octobre 2019

Concertation préalable - ZAC de la gare

Illustration donnée à titre indicatif

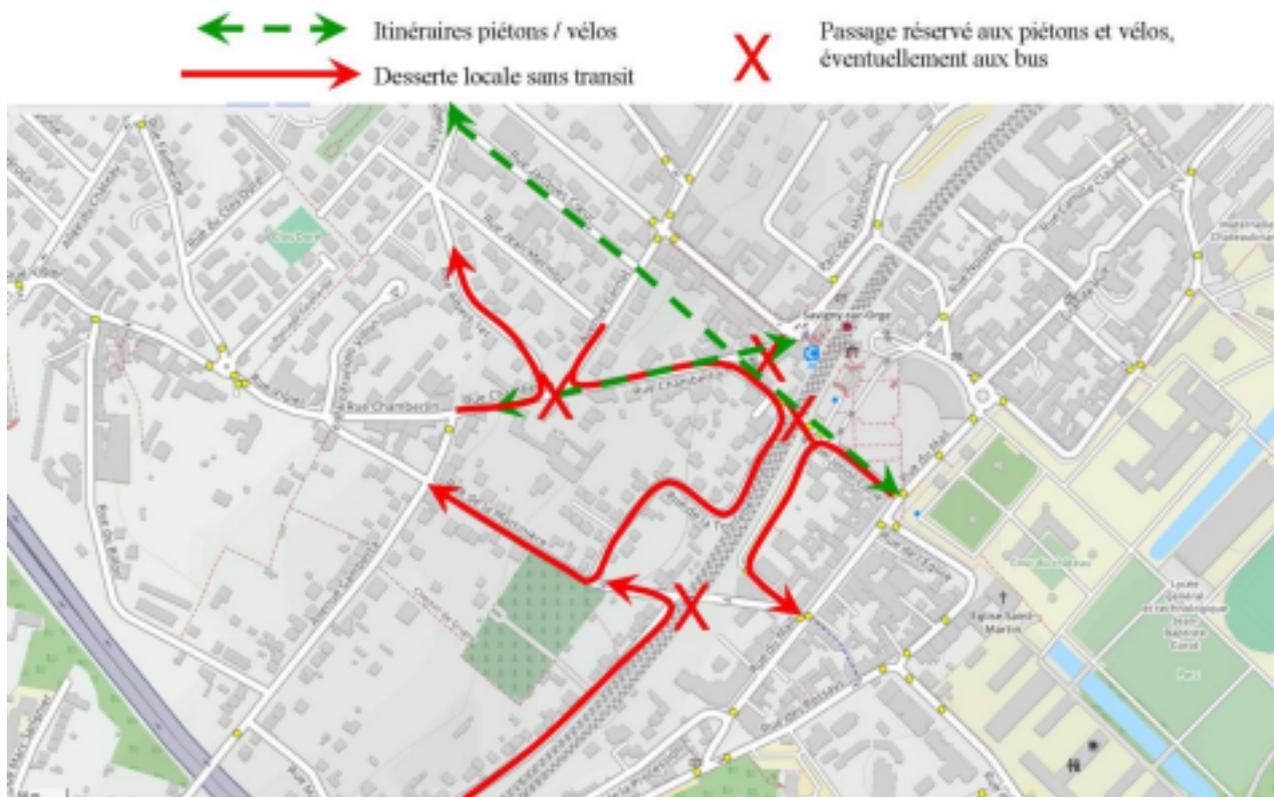
- **Marché et commerces de proximité** : Il pourrait être intéressant d'améliorer la complémentarité du marché forain et des commerces existants de part et d'autre de la RD 167 (rue Louis-Jacques Mézard) en déportant celle-ci derrière le linéaire de commerces riverains entre la Grande Rue et la rue Nouvelle. Bar/tabac, boulangerie, librairie, pharmacie, boucheries, habillement et banques seraient ainsi rattachés à l'espace piétonnier de la place Davout pour l'agrément de la clientèle. La sortie du parking souterrain et les arrêts de bus pourraient se regrouper le long de la voie ferrée avec un nouvel accès au RER C muni d'un escalier de chaque côté de la RD 167.

Donner plus de transparence aux parois de la halle est une bonne idée.

On pourrait aussi demander l'avis des commerçants sur l'opportunité de changer les jours et horaires du marché pour mieux les adapter aux modes de vie des résidents du quartier, des usagers de la gare, des employés des lycées et des autres activités du quartier.

Illustration donnée à titre indicatif

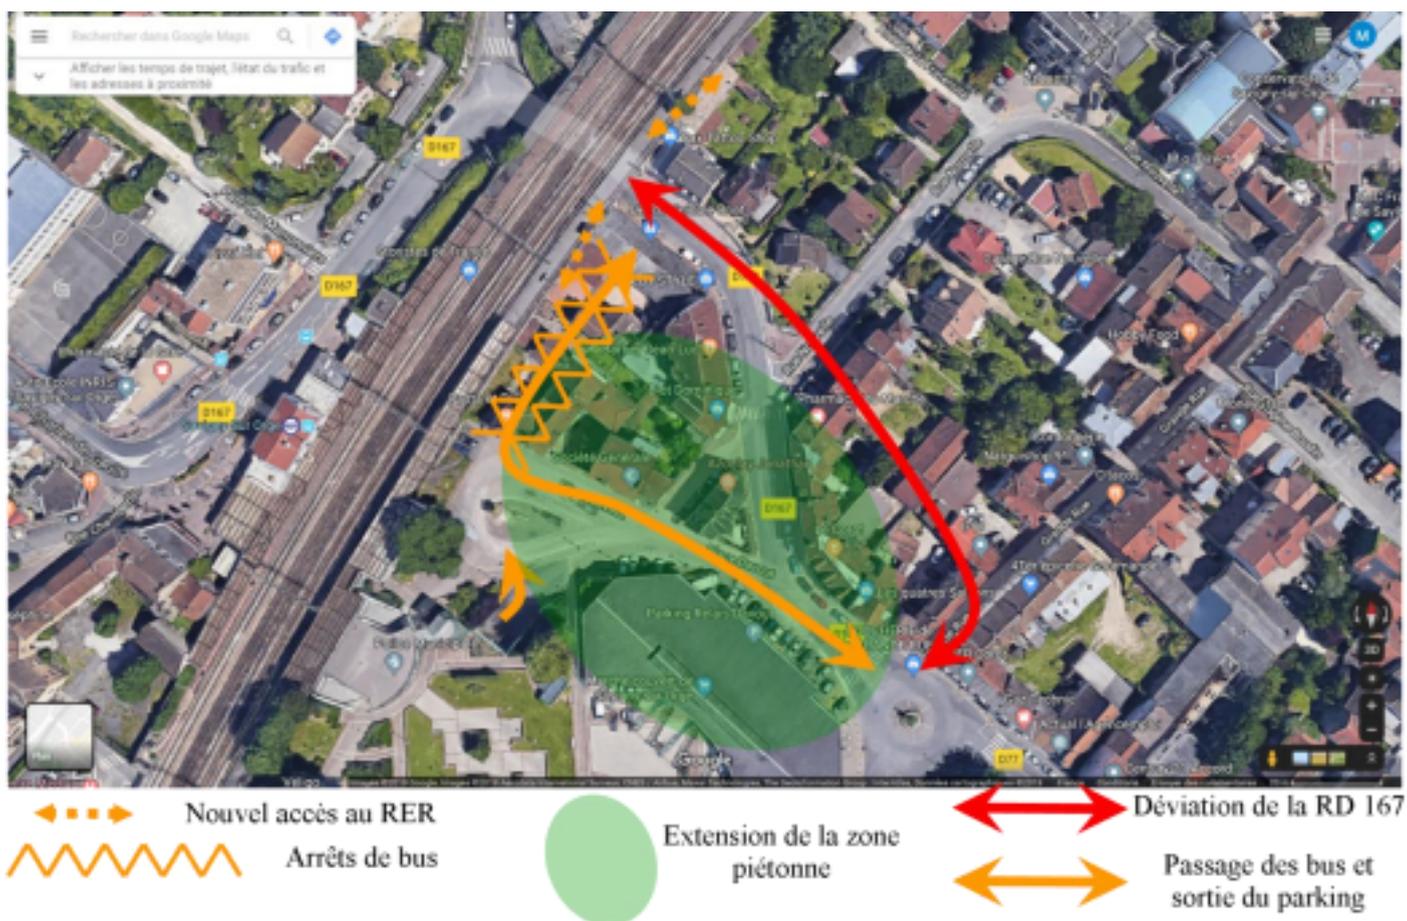
- **Grande Rue** : sa qualification en rue piétonne comme proposé interdirait tout accès riverain motorisé : il vaut mieux lui préférer le statut de zone de rencontre, dont elle a les caractéristiques. Il faut toutefois rechercher le moyen d'y dissuader le shunt de la RD 77 (rue Charles Rossignol) ; par exemple via des sens uniques opposés débouchant rue Eugène Boudin ou l'inverse.

- **Passage Cherchefeuille** : Oui à la mise en valeur de son accès côté Chateaubriand. Il doit rester piétonnier et cyclable et devenir accessible aux PFR côté rue de la Fontaine Blanche. Il favorisera l'accès au lycée Monge situé juste en face et à la gare si un nouvel accès est ouvert au nord du quai vers Paris.

- **Pacification de la circulation devant le lycée Corot** : Plusieurs mesures de pacification ont déjà été prises (aménagement en plateau surélevé, interdiction du stationnement et de l'arrêt des véhicules), sans parvenir à atténuer les conflits entre circulation sur la RD
